Oggetto: Commento al Progetto Definitivo “**Discarica in località Chiaiano nel territorio del Comune di Napoli**”, elaborato il 23 aprile 2008 dalla Ad Acta projects s.r.l. di Modena, proposto dal Commissario delegato per l' Emergenza Rifiuti nella Regione Campania.

Commento al progetto definitivo “Discarica in località Chiaiano nel territorio del Comune di Napoli”, elaborato il 23 aprile 2008 dalla Ad Acta projects s.r.l. di Modena, proposto dal Commissario delegato per l' Emergenza Rifiuti nella Regione Campania.

Figura 5- Dettaglio della Carta del rischio atteso per fattori di pericolosità idraulica e da frana-Comune di Napoli-Variante al PRG-Aprile 200.

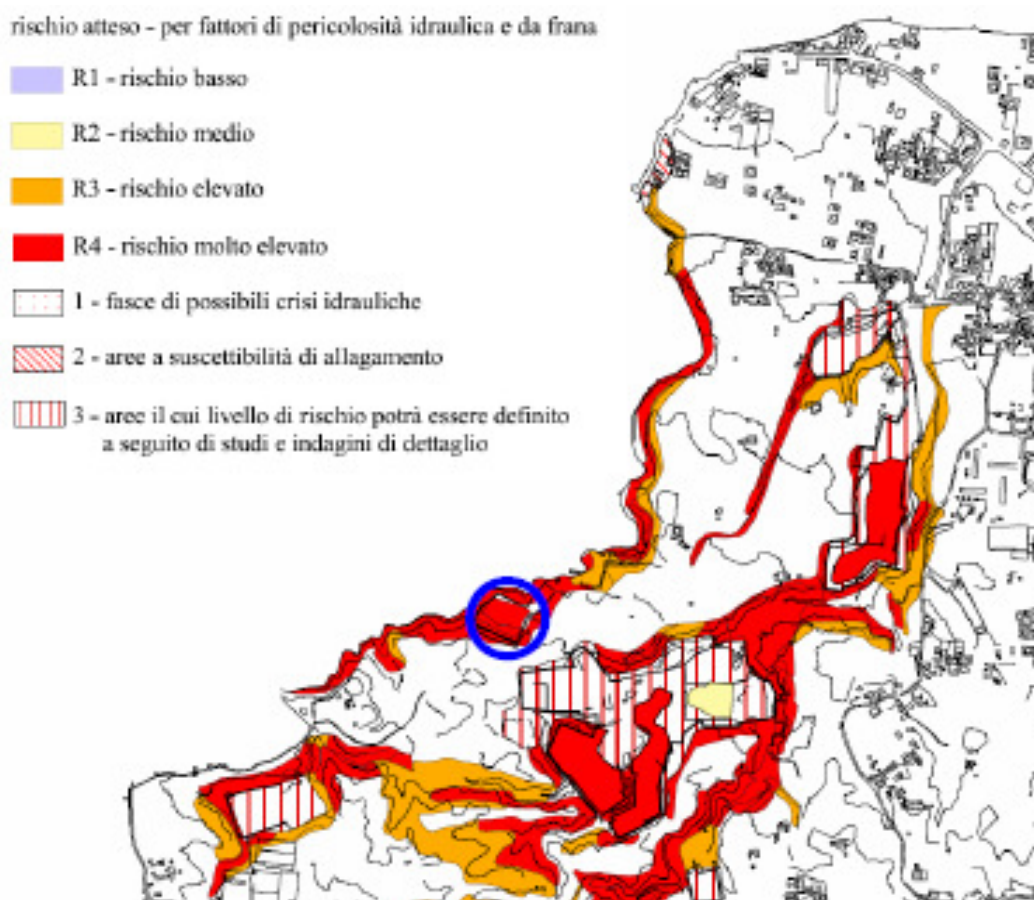
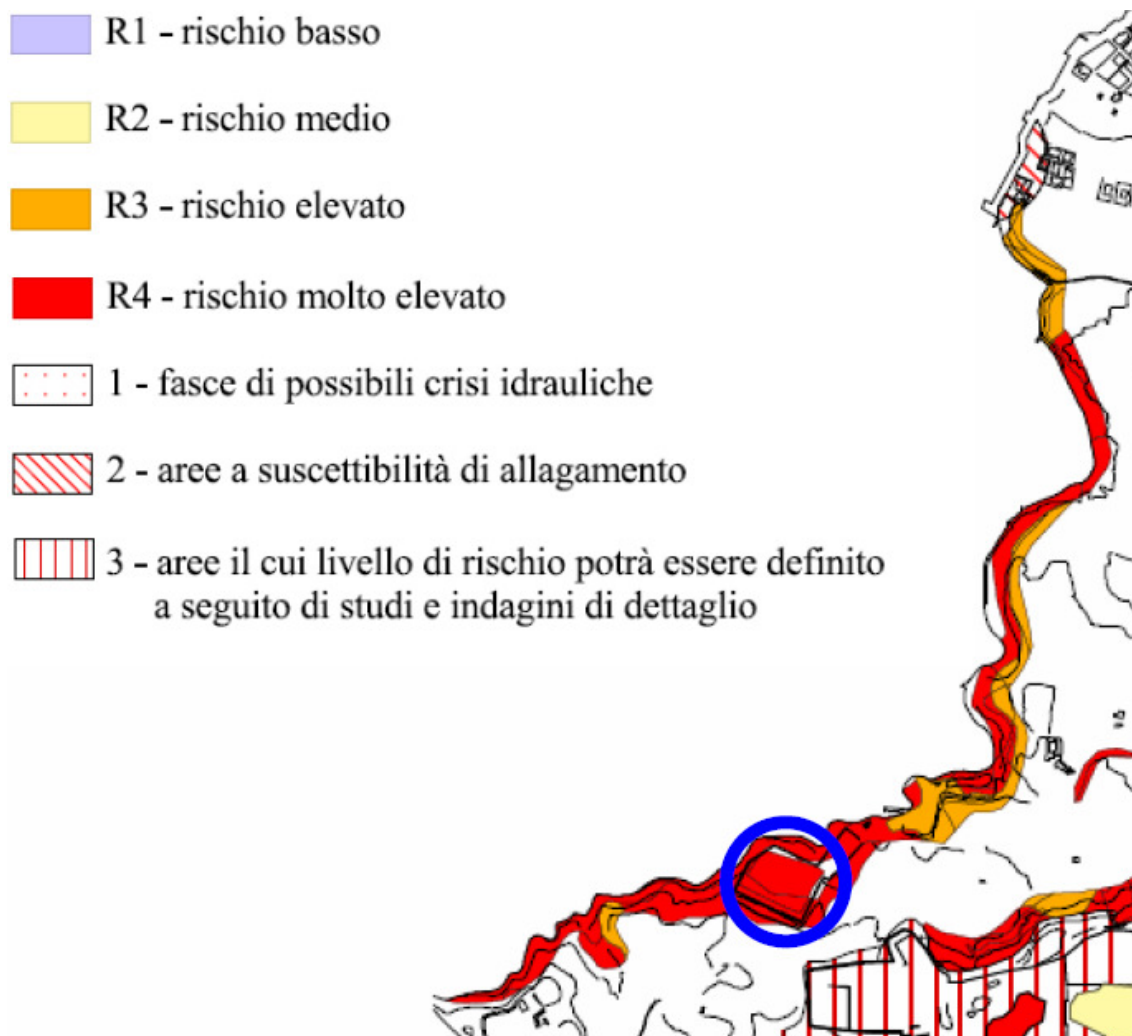
La figura evidenzia che l'area in esame è interessata da rischio idraulico e da frana (crolli di prismi rocciosi dalle pareti subverticali). Il rischio idraulico deriva dalla morfologia endoreica della cava a fossa nella quale si accumula l'acqua di precipitazione zenitale e quella di ruscellamento proveniente dai versanti circostanti.

Il rischio molto elevato dell'area non deriva solo dall'alveo la cui sistemazione non eliminerebbe il rischio di allagamento nella parte depressa della cava; il rischio connesso all'instabilità delle pareti subverticali non è nemmeno preso in considerazione nonostante le evidenze di palese instabilità di moltissimi blocchi e prismi di notevoli dimensioni riscontrabili nella cava.

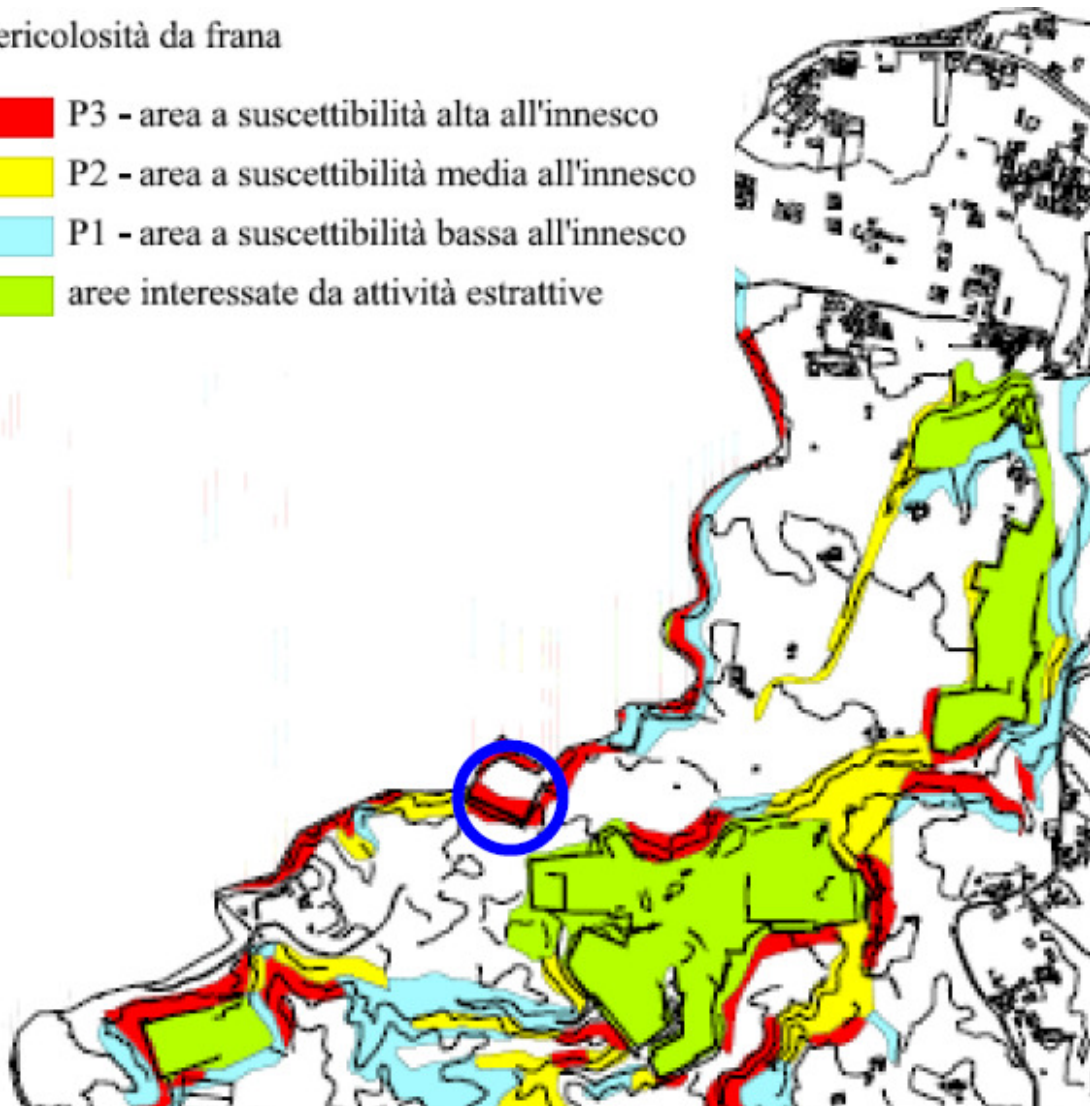
Come si riscontra nella figura 6 l'Autorità di Bacino ha cartografato come aree a suscettibilità alta all'innesco di crolli le pareti subverticali della cava.

Figura 13- Distanze dagli edificati

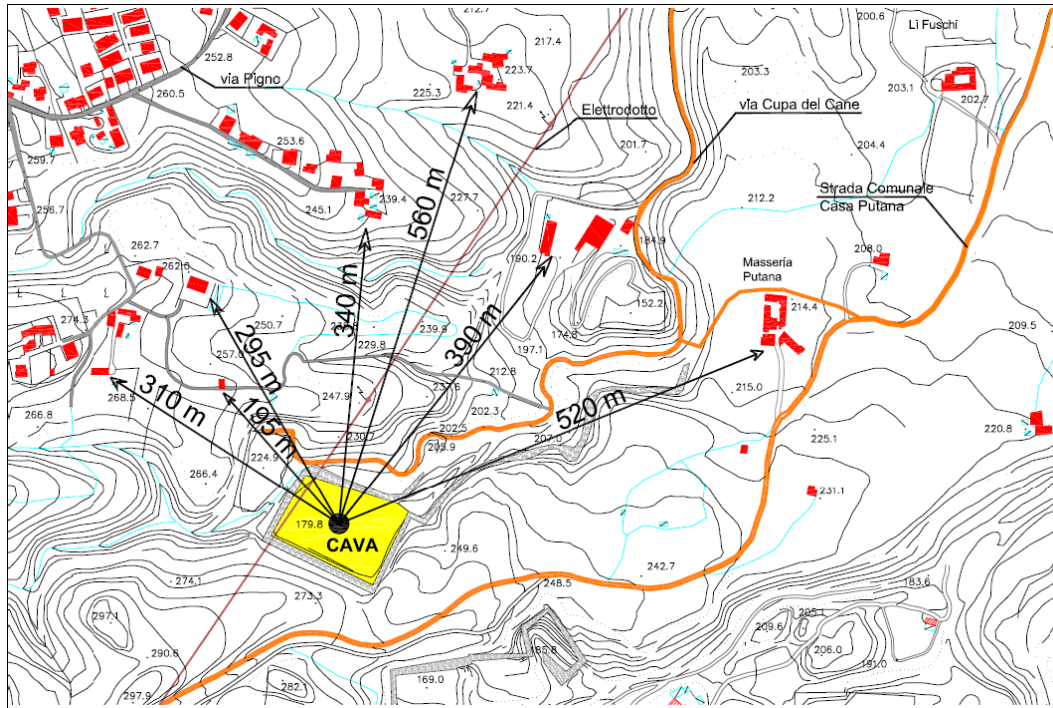
La cava è ubicata nella zona di confine tra Napoli e Marano e le abitazioni più vicine si trovano nel Comune di Marano.

Figura 3- Particolare dell'impermeabilizzazione delle pareti subverticali

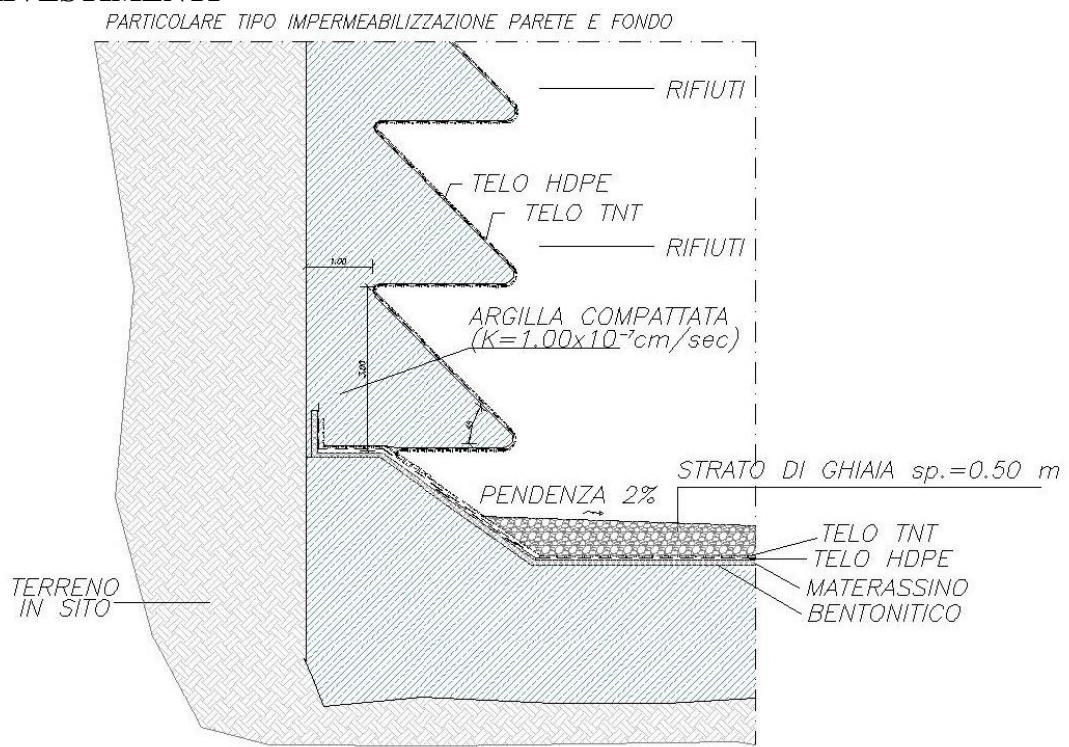
Il progetto prevede l'isolamento dei rifiuti dalla roccia incassante mediante la messa in opera di 1 metro di argilla avente la permeabilità prevista dalla legge; sono previsti gli altri accorgimenti previsti dalla legge vigente quali telo in HDPE sp. 2 mm. L'isolamento dei rifiuti è garantito dal telo la cui durata garantita dai produttori non supera i 15-20 anni e dall'argilla ritenendo che essa non interagisca con il percolato e non subisca alterazioni mineralogiche e deformazioni fisiche conseguenti ai carichi elevati a cui sarebbe sottoposta.

Si consideri che sopra all'argilla e al telo sarebbero accumulate varie decine di metri di spessore di rifiuti non differenziati e non selezionati che notoriamente nella città di Napoli e aree circostanti sono costituiti da una miscela di rifiuti solidi urbani, rifiuti speciali pericolosi (e non) e altro.

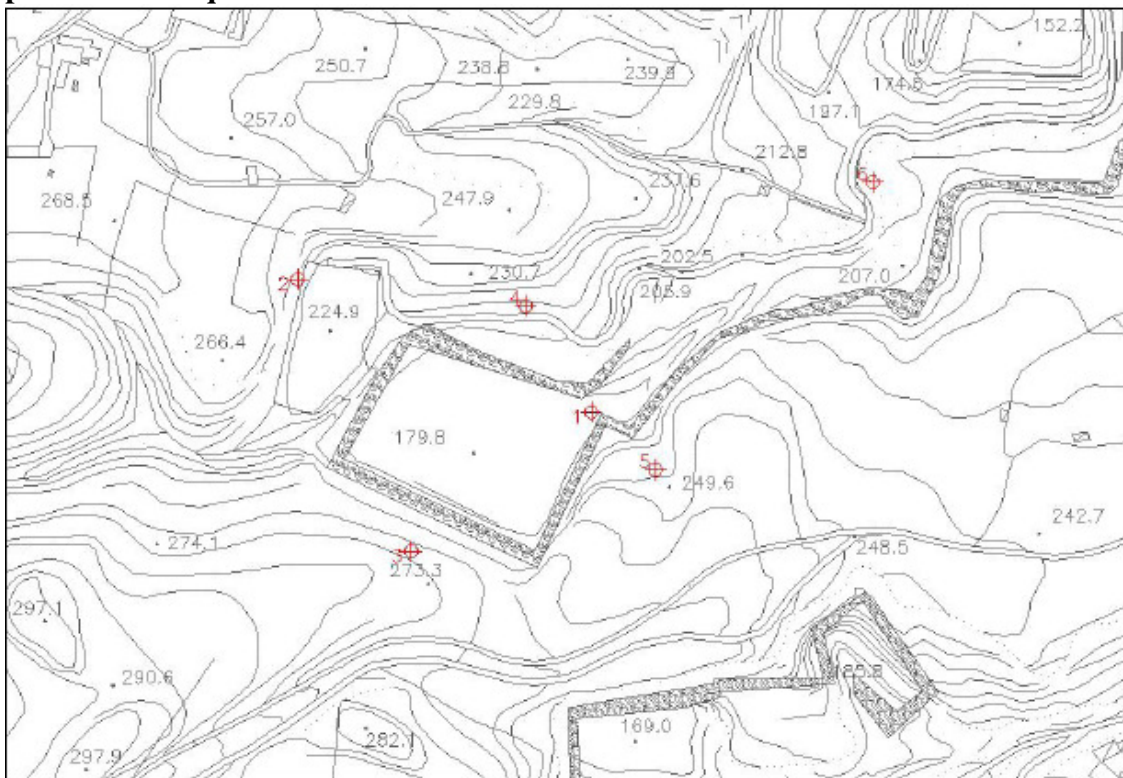
Il piano delle indagini è palesemente errato in quanto sono previsti sondaggi fino a 60-70 m di profondità dal piano campagna che come si vede nella figura seguente si trova a quota variabile da circa 200 m a circa 270 m.

La falda nel sottosuolo si trova notoriamente a circa 20 m sul livello del mare; i sondaggi e i piezometri, secondo il piano, si fermerebbero molto al di sopra della falda (da circa 110 m a 200 m) e non individuerebbero, conseguentemente, presenza di acqua nel sottosuolo.

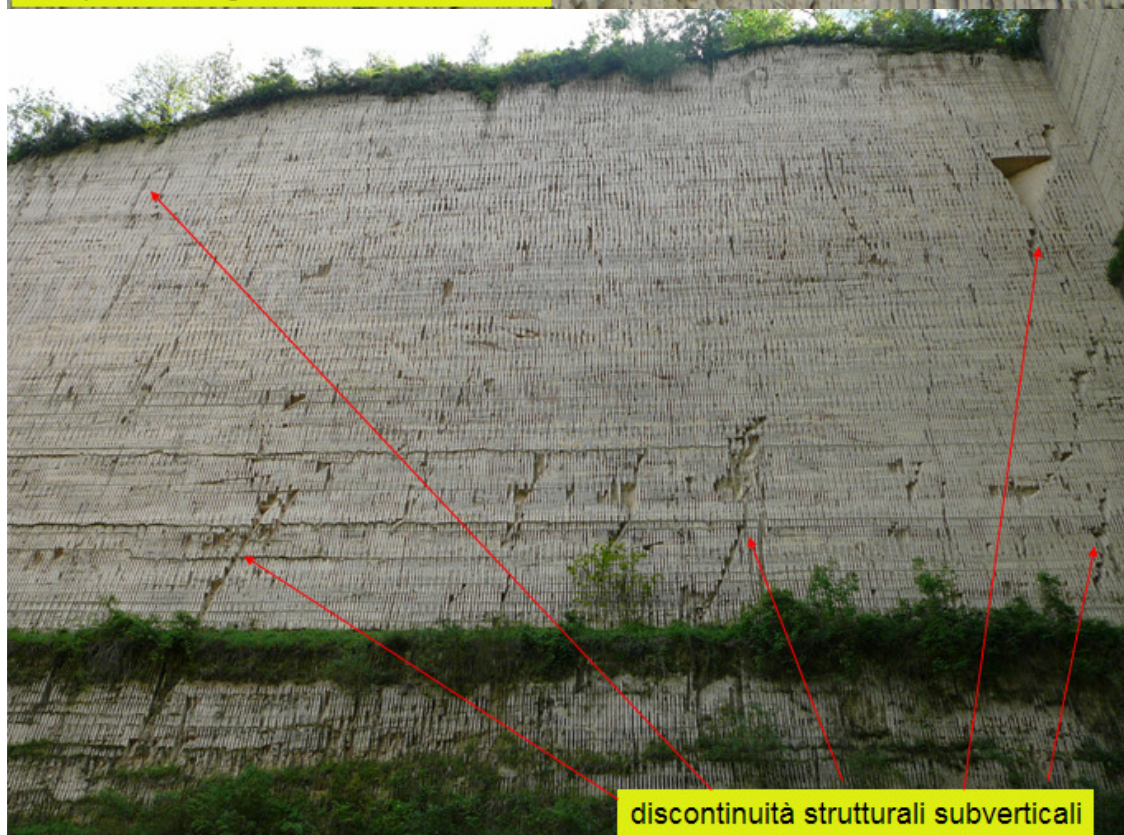
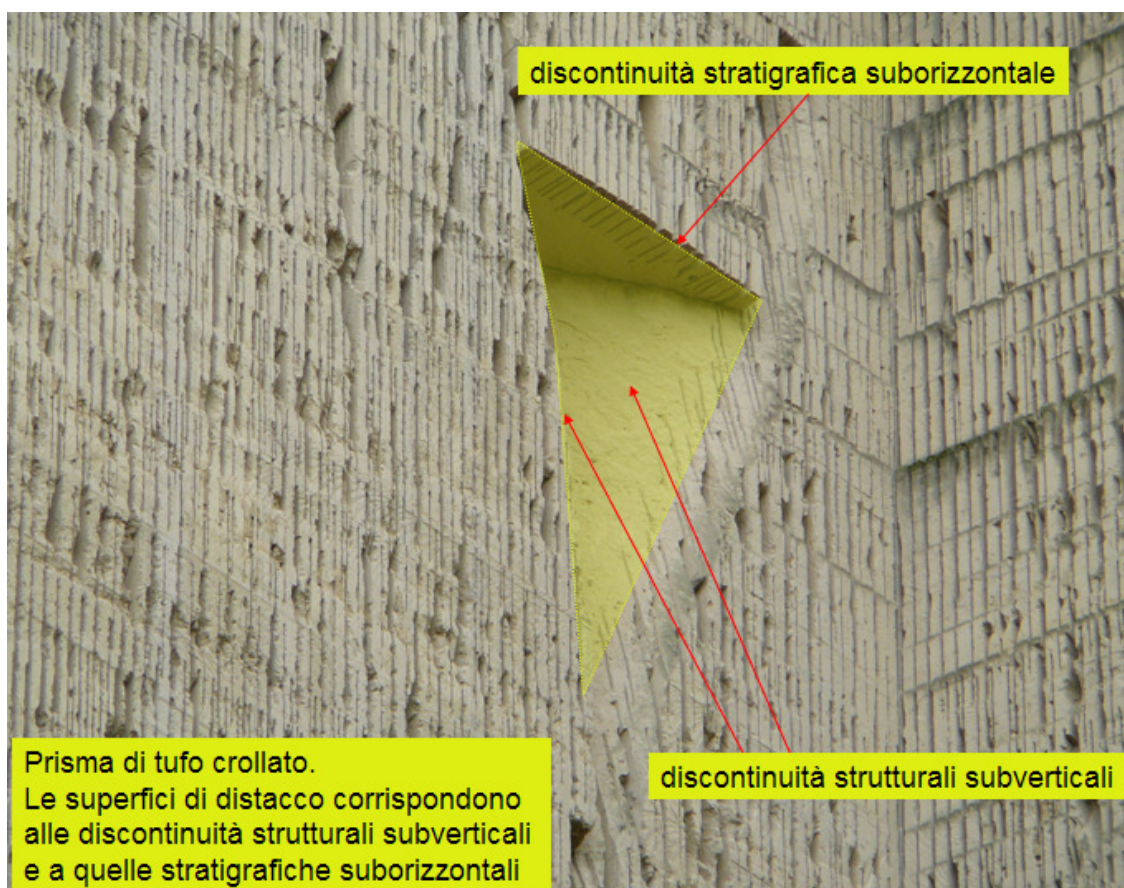
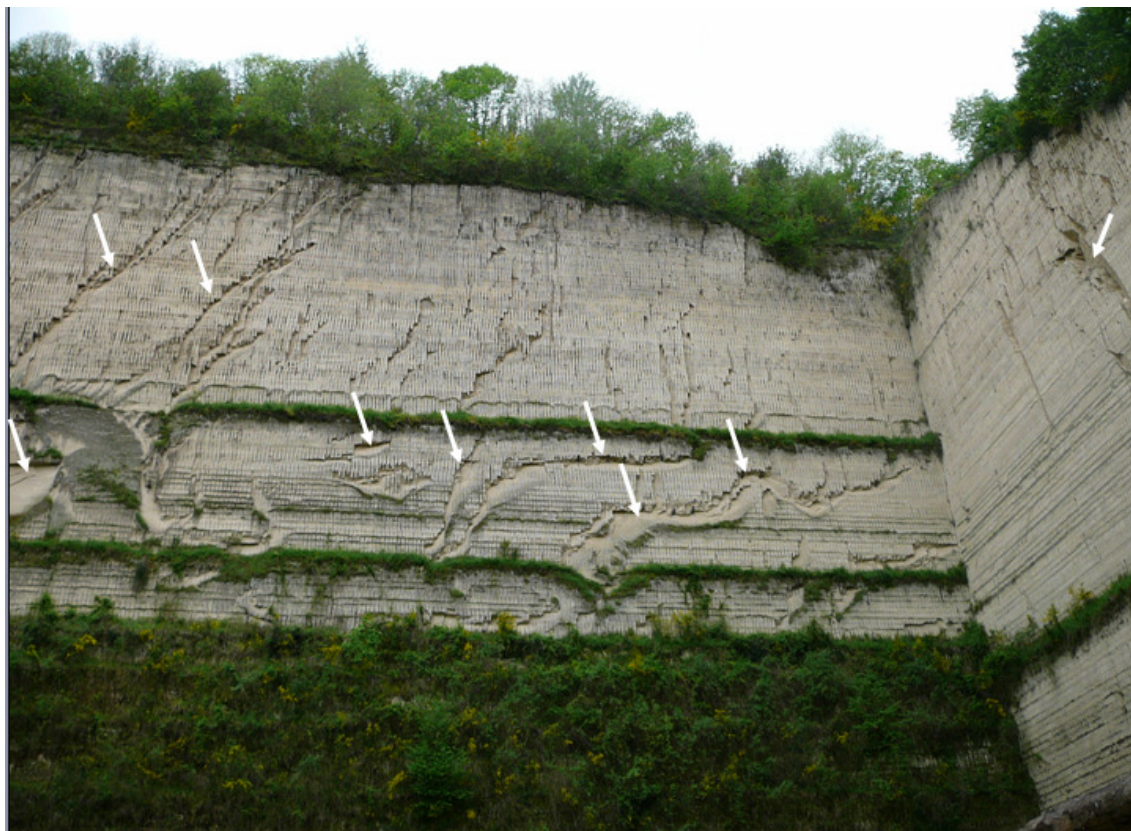
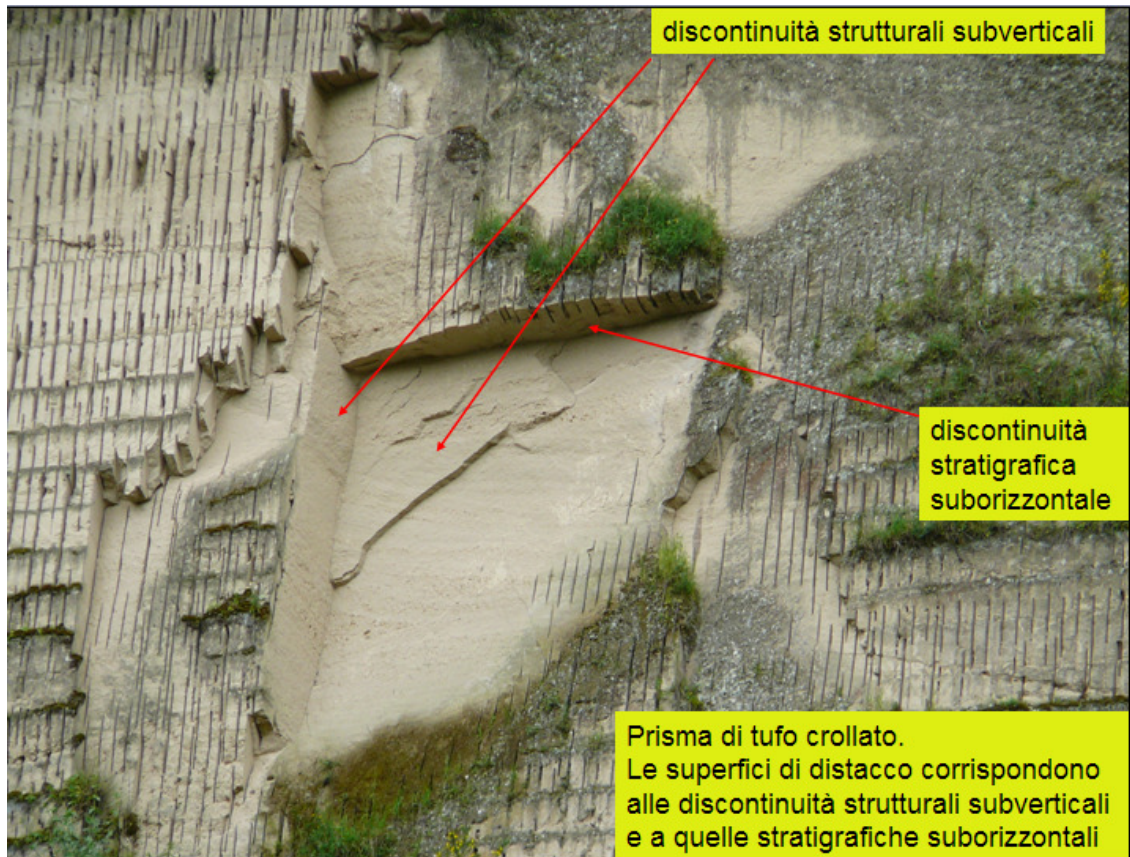
Il rilevamento strutturale delle pareti consente di individuare le più significative discontinuità che interessano tutto l'ammasso tufaceo in quanto connesse alla tettonica che ha interessato la Collina dei Camaldoli negli ultimi 10.000 anni. Tali discontinuità, evidenziate nelle seguenti figure, risultano subparallele alle faglie che sono evidenti lungo il versante nord dei Camaldoli e che controllano vistosamente il reticolo idrografico.

Le immagini seguenti illustrano il palese stato di diffusa fratturazione delle pareti di tufo e le evidenze di crolli di prismi di tufo di notevoli dimensioni già avvenuti in corrispondenza delle intersezioni delle più significative famiglie di discontinuità tettoniche e stratigrafiche.
